**Progetto di coltivazione della cava Crespina nel Comune di Fivizzano**

<p><b>COMMITTENTE:</b> <b>TWM s.r.l. a socio unico</b> Via Carriona snc -54023 Carrara (MS)</p>	<p><b>PROGETTISTA:</b> <b>Eurogeologo: Vinicio Lorenzoni</b></p>	
<p><b>TITOLO DELL' ELABORATO:</b></p>	<p>Osservazioni a seguito cds del 23 febbraio 2023</p>	
	<p>Data e luogo di emissione</p>	<p>Querceta, marzo 2023</p>
	<p>Riferimento Elaborato</p>	<p><b>Osservazioni</b></p>

Fig. 1- Estratto da tavola n.3 Aleph s.r.l 2014

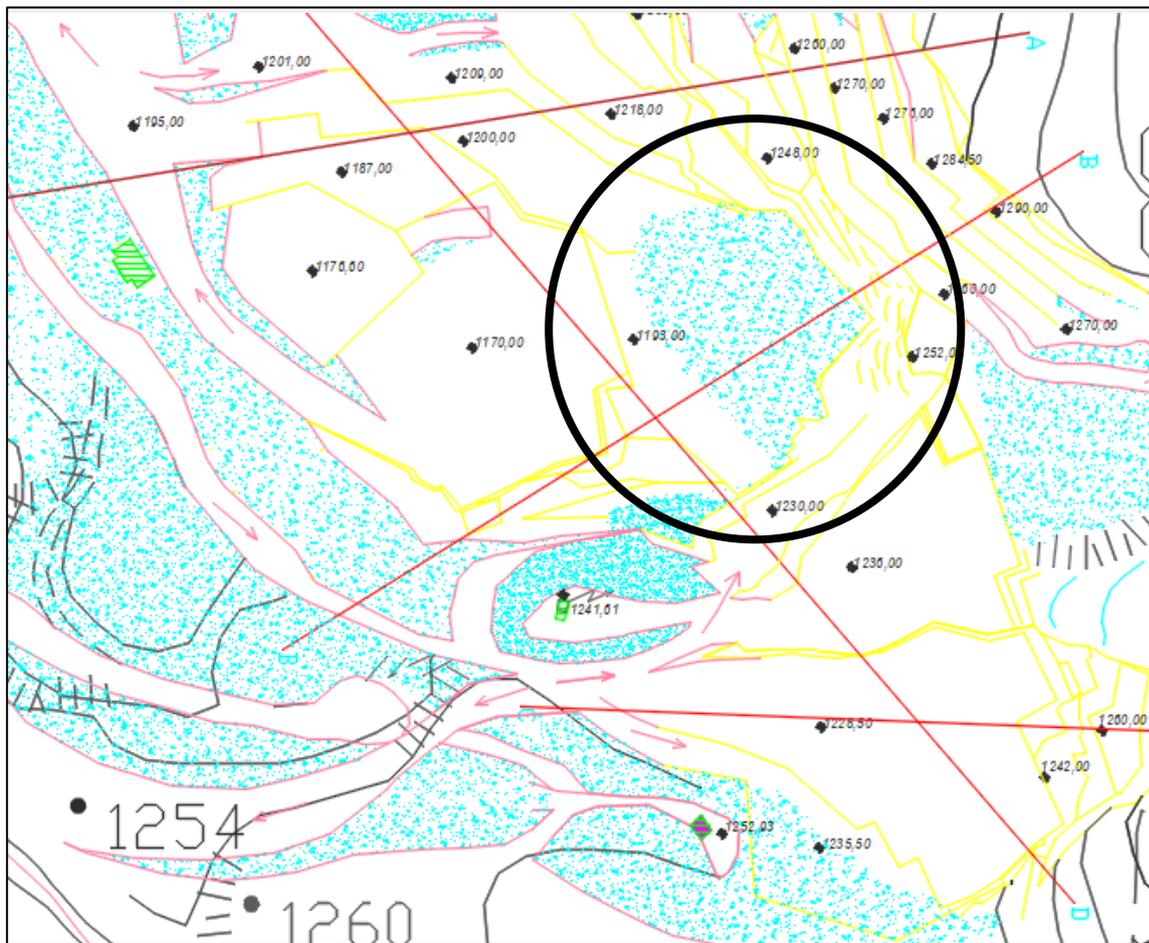
8. una parte consistente dell'intervento estrattivo risulta ricadere all'interno dell'area di recupero ambientale RA, normata dall'art. 11 delle NTA del PABE approvato. Per questa area il comma 4, stabilisce che: "sono consentite attività di estrazione per le aree oggi poste a quote superiori a 1200 m, che per effetto della rimozione del ravaneto

sovrastante risultino avere una quota effettiva dell'ammasso al di sotto di questo limite altimetrico, la verifica della quota dovrà essere confermata e verificata dall'ufficio cave comunale." La documentazione allegata alla istanza **risulta carente della indicazione della quota dell'ammasso roccioso confermata dall'ufficio cave comunale.**

- 8- La parte che ricade in RA è costituita da un ravaneto presente su un gradone esistente la cui quota 1.193 m s.l.m. è contenuta nelle cartografie del 2014 per le quali il Comune aveva rilasciato autorizzazione all'attività estrattiva alla Aleph srl a cui non è seguita la PCA., vedi fig.1 e fig.2 Quindi il Comune già nel 2014 aveva accertato che questo piazzale si trovava a quota 1193.00
